改善箇所説明図

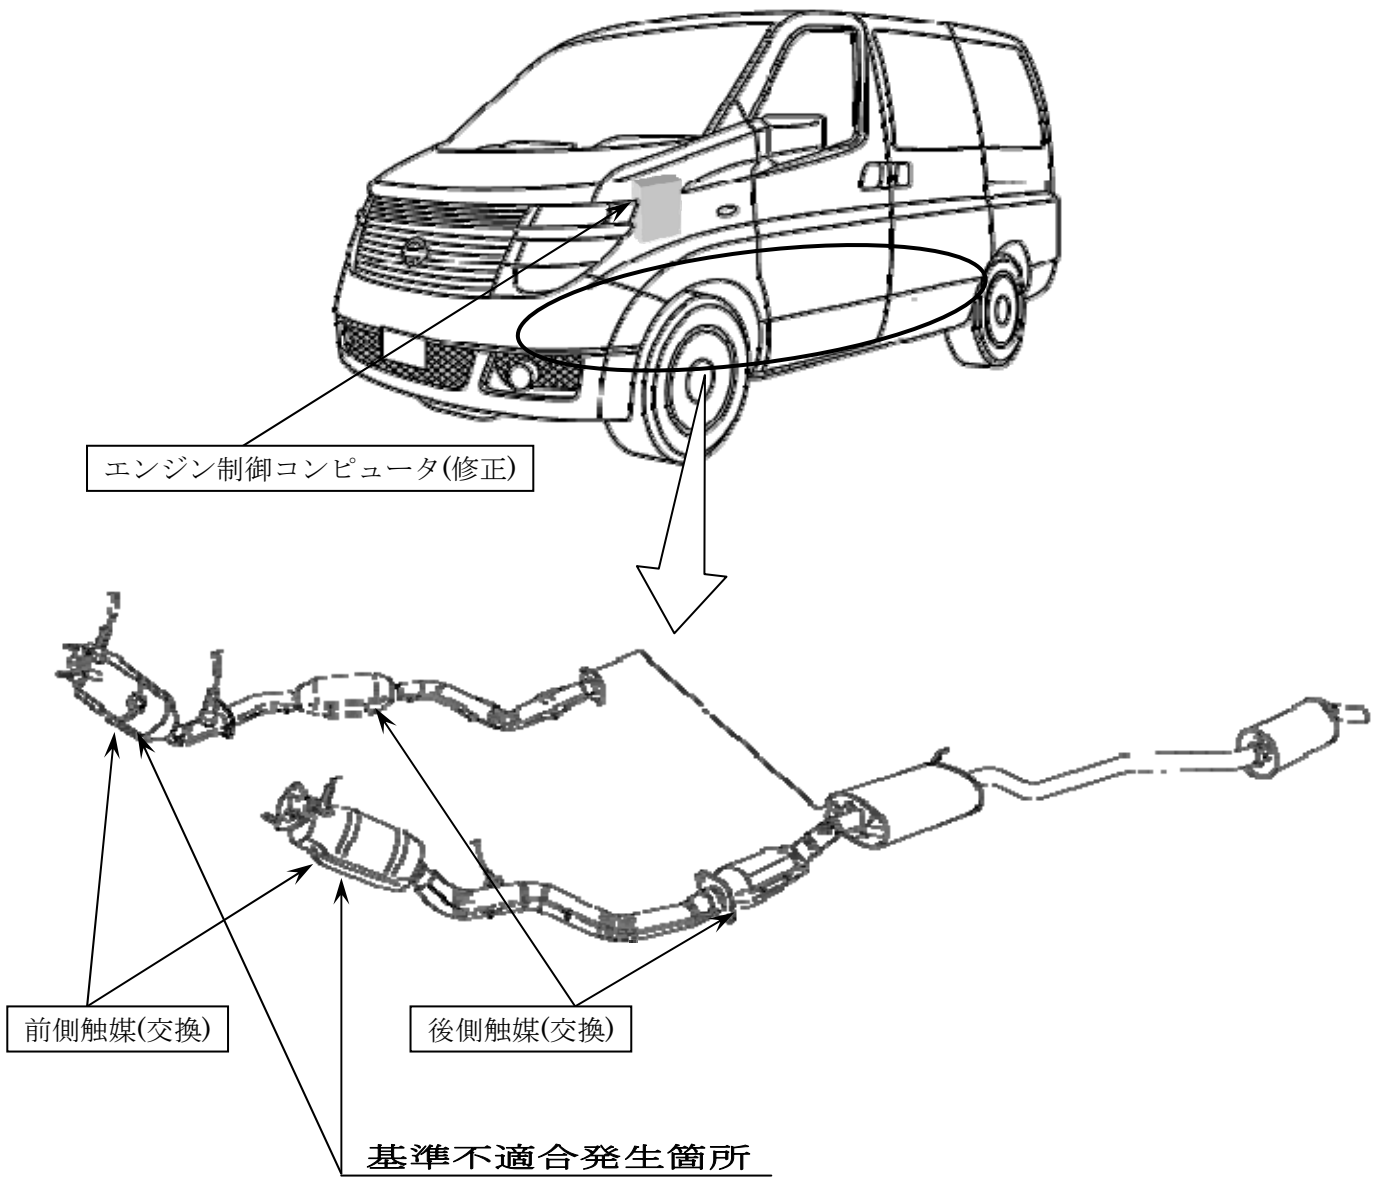
エンジン制御コンピュータのプログラムが不適切なため、エンジン高回転時からのアクセルオフによる減速時にエンジンの吸入空気量が不足することがあり、燃料がエンジン内で燃焼せず排出され、前側の排出ガス浄化触媒で燃焼することで触媒内部が高温になり、触媒が破損することがある。このため、破損した触媒の破片により異音が発生し、また、後側触媒に詰まると加速不良となり、最悪の場合、エンジン不調後にエンストすることがある。

全車両、当該エンジン制御プログラムを対策仕様に修正するとともに、触媒の損傷状態を点検し、異常がある場合は触媒（4個）を新品と交換する。
